BELO HORIZONTE PREFEITURA trabalho energia coração	PARECER TÉCNICO 3196/25	DATA 30/12/2025	SMMA
		GERÊNCIA GELIN

PROCESSO N° 31.00465977/2024-52	CADASTRO SMMA N° 31.00432342/2025-80	COMPETÊNCIA Originária
RAZÃO SOCIAL / EMPREENDIMENTO THAMYRES KEYLA GODOY VIDAL		
CNPJ/CPF 090.006.526-50	ENDEREÇO Rua Liguria, 25 – Lote 04, Quadra 117, Bairro Bandeirantes, CEP: 31.340-360 – Regional Oeste, Belo Horizonte - MG	
REFERÊNCIA Intervenção em Área de Preservação Permanente - APP		
RESPONSÁVEL LEGAL THAMYRES KEYLA GODOY VIDAL	RESPONSÁVEIS TÉCNICOS • Amanda Aparecida Alves Silva – Arquiteta e Urbanista - CAU A1819950; • João Carlos Maia Dornelas de Oliveira – Biólogo – CRBio 062238/4-D; • Célio Henrique de Souza Silva – Eng Agrimensor e Civil – CREA MG 174953/D; • Paulo Vinicius Maia Campos Neto – Engenheiro Civil – CREA MG 214556/D	
Etapa Análise de Interface da SUREG

Figura 2.  reas Perme veis do empreendimento e planta de situa  o. Fonte: Requerente, 2025.

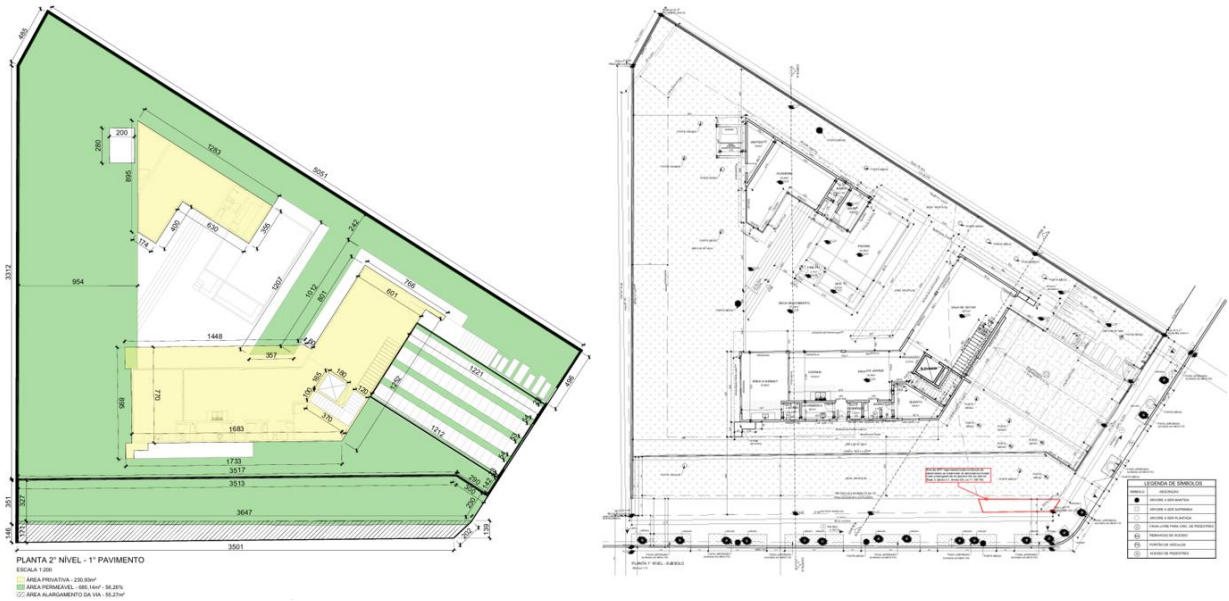
Em razão da necessidade de adequação do perímetro do lote devido ao afastamento frontal exigido para vias arteriais, foi apresentada nova proposta de ocupação, a qual impacta diretamente no cômputo das áreas permeáveis do empreendimento. Verifica-se que a área permeável localizada fora da Área de Preservação Permanente (APP), anteriormente correspondente a 593,48 m², foi reduzida para 561,17 m², passando a representar 44,52% da área considerada. No que se refere à APP, cuja área total é de 292,39 m², registra-se que 154,95 m² são objeto de intervenção, resultando inicialmente em 137,44 m² de área permeável em APP.

Com a implantação do novo afastamento frontal, observa-se redução adicional de 22,96 m² dessa área permeável, restando, portanto, 114,48 m² de área permeável em APP.

Tais altera  es decorrem exclusivamente da necessidade de atendimento  s exig ncias vi rias, n o caracterizando amplia  o de interven  o, mas sim readequa  o do projeto  s condicionantes urban sticas vigentes.

Figura 3. Recorte da planta de ocupa  o com a indica  o em vermelho da interven  o em APP em raz o do afastamento frontal. Fonte: Adaptado SMMA, 2025.

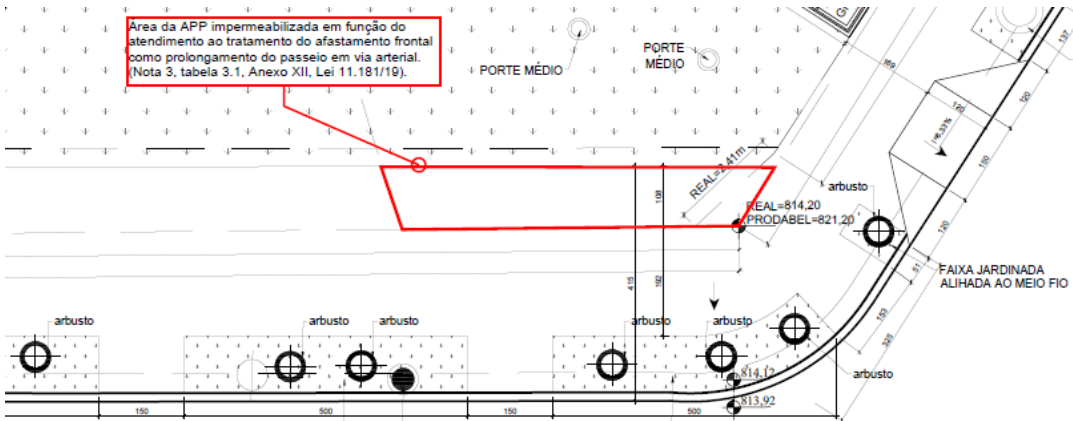
impermeabilização de pequena porção da APP localizada na frente da Rua Sardenha, razão pela qual se solicita a atualização dos documentos correspondentes.

Trata-se de aprovação inicial cujo projeto enviado para análise na Geled não considerou que o afastamento frontal em via arterial deve ser tratado como prolongamento do passeio, sendo possível a flexibilização somente quando atendida faixa de pedestres livre de no mínimo 3m (Tabela 3.1, Anexo XII, Lei 11.181/19). O projeto foi alterado para atender essa pendência de exame, implicando na impermeabilização de uma pequena área de APP (frente para Rua Sardenha). Por esse motivo solicitamos a atualização dos documentos.

Todavia, em razão dos ajustes na delimitação do lote decorrentes da implantação do afastamento frontal como prolongamento do passeio público torna-se necessária a retificação do Certificado de Autorização (CA) nº 0271/25, a fim de adequá-lo às informações e aos parâmetros atualizados do empreendimento, especialmente no que se refere aos quantitativos das áreas permeáveis e compensação arbórea. A referida retificação deverá manter o prazo de validade originalmente estabelecido de 4 (quatro) anos, bem como assegurar o cumprimento das condicionantes ambientais constantes do Anexo I, permanecendo estas plenamente aplicáveis. **Por se tratar de intervenção em APP, sugere-se o encaminhamento para a avaliação e deliberação do COMAM.**
